STADT LEVERKUSEN

**Vorhabenbezogener Bebauungsplan V 33/I
„Rheindorf – Wohnbebauung Muldestraße“**

**Äußerungen zur frühzeitigen Beteiligung der Öffentlichkeit und
der Behörden und sonstigen Trägern öffentlicher Belange
gemäß § 3 Abs. 1 und § 4 Abs. 1 BauGB sowie
Abwägungsvorschlag der Verwaltung mit Beschlussentwurf**

Ge Geltungsbereich des vorhabenbezogenen
Bebauungsplans V 33/I "Rhöndorf -
Wohnbebauung Muldestraße"

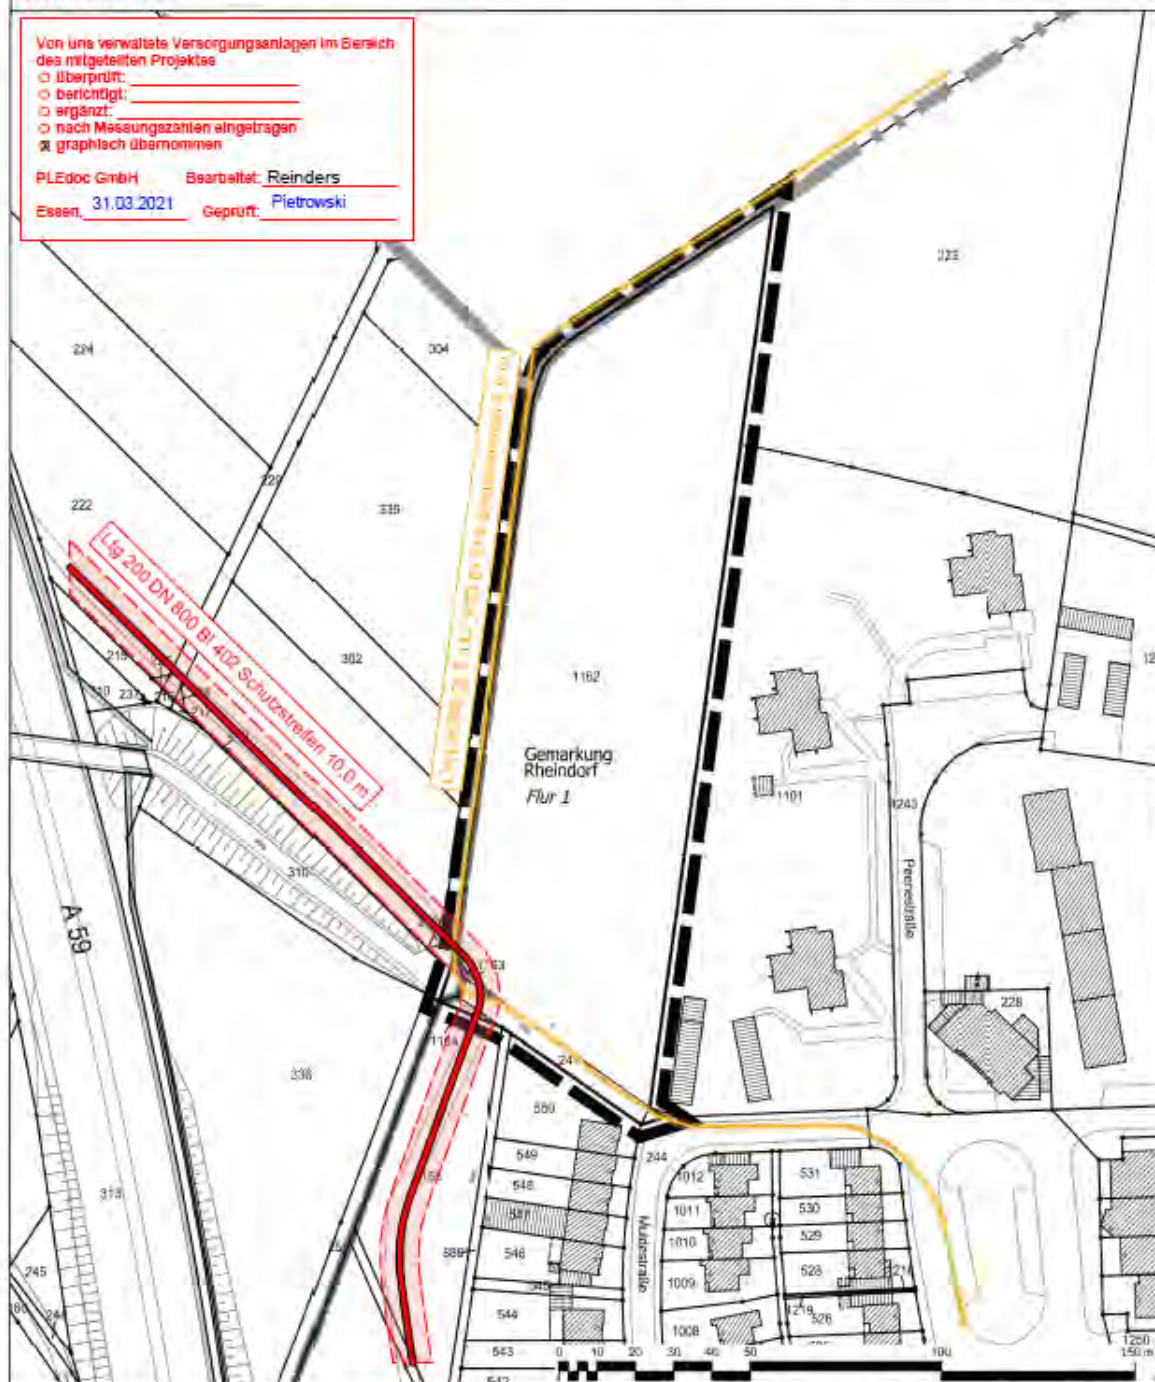
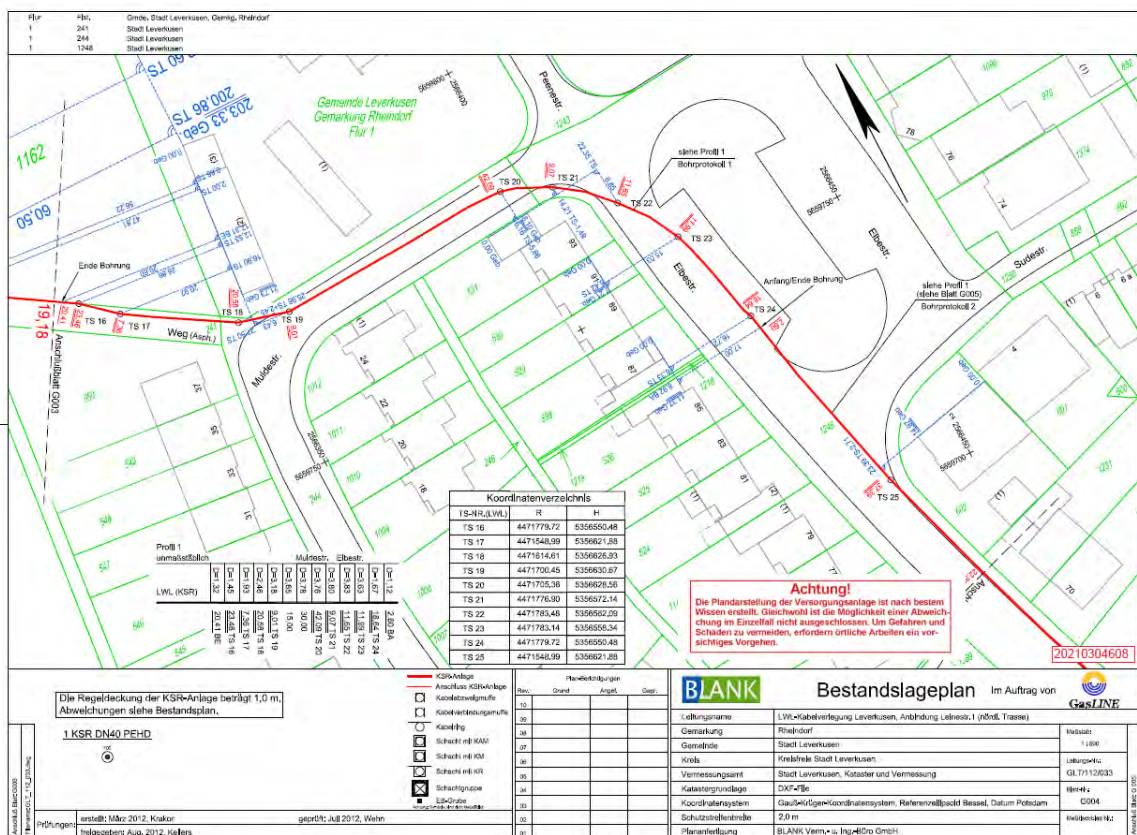
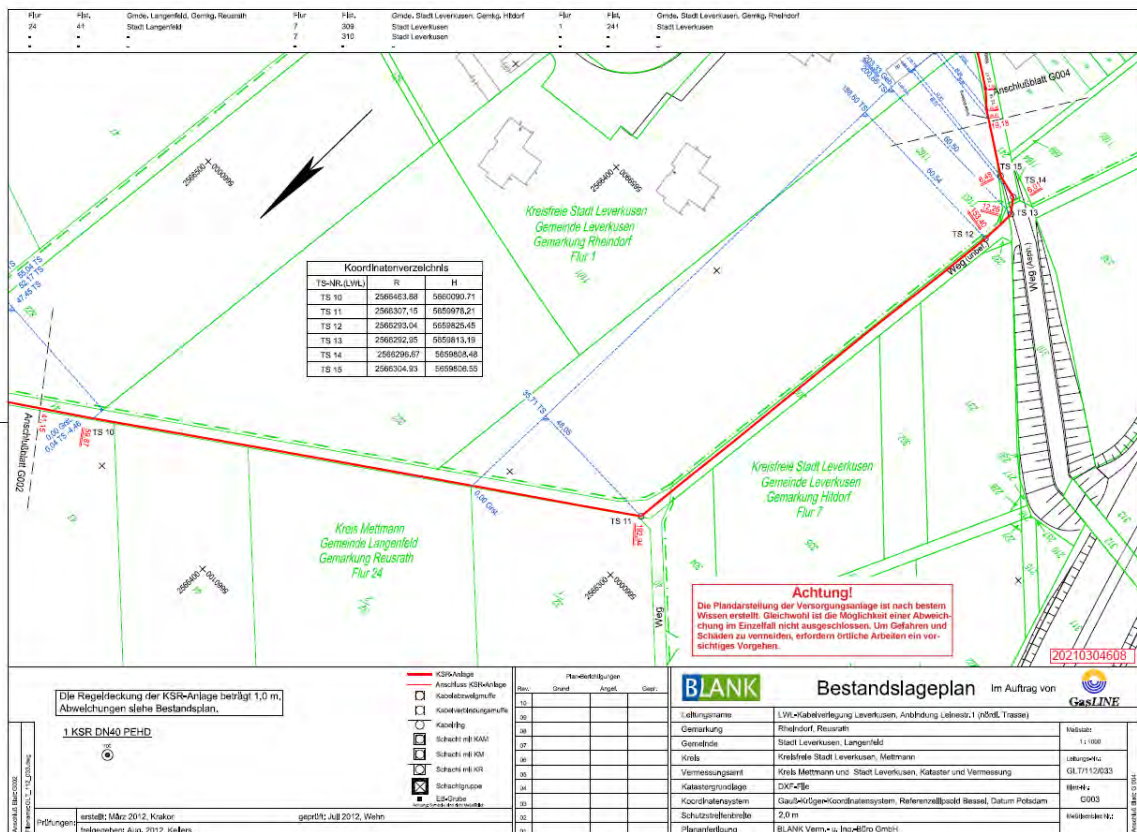
In die Planunterlagen (städtebaulicher Entwurf (Variante 1) und Geltungsbereich) haben wir die Trassenführungen der Versorgungsanlagen grafisch übernommen, die Schutzstreifenbegrenzungslinien eingetragen und Leitungskenndaten hinzugeschrieben.

Die Verläufe der Versorgungsanlagen sind anhand der beigefügten Bestandsunterlagen in den Bebauungsplan zu übernehmen, in der Begründung entsprechend zu erwähnen und in der Legende zu erläutern.

Der Geltungsbereich des Bebauungsplans ist durch den Verlauf zweier Versorgungsleitungen betroffen. Hierbei handelt es sich zum einen um eine Ferngasleitung mit Begleitkabel sowie zum anderen um eine Kabelschutzrohranlage (KSR) mit einliegenden Lichtwellenleiterkabel (LWL). In die Planzeichnung des Bebauungsplans werden für die Ferngasleitung Schutzstreifengrenzen (10 m bzw. jeweils 5 m beiderseitig der Leitungsachse) nachrichtlich aufgenommen.

Für die LWL-KSR-Anlage werden Schutzstreifengrenzen (2 m bzw. 1 m beidseitig der Leitungsachse) erforderlich. Aufgrund der Lage dieser Versorgungsleitung innerhalb der Straßenverkehrsfläche werden die mitgeteilten Schutzanforderungen erfüllt. Eine zusätzliche Ausweisung mit Schutzstreifengrenzen ist daher nicht erforderlich. Da im Bereich der notwendigen Schutzabstände die planungsrechtlichen Festsetzungen als Grünfläche bzw. als Verkehrsfläche erfolgen, sind bauliche Anlagen dort generell nicht zulässig.

Der Stellungnahme zur Darstellung der im Plangebiet vorhanden Leitungen mit Hinweis auf deren Schutzbestimmungen wird gefolgt.
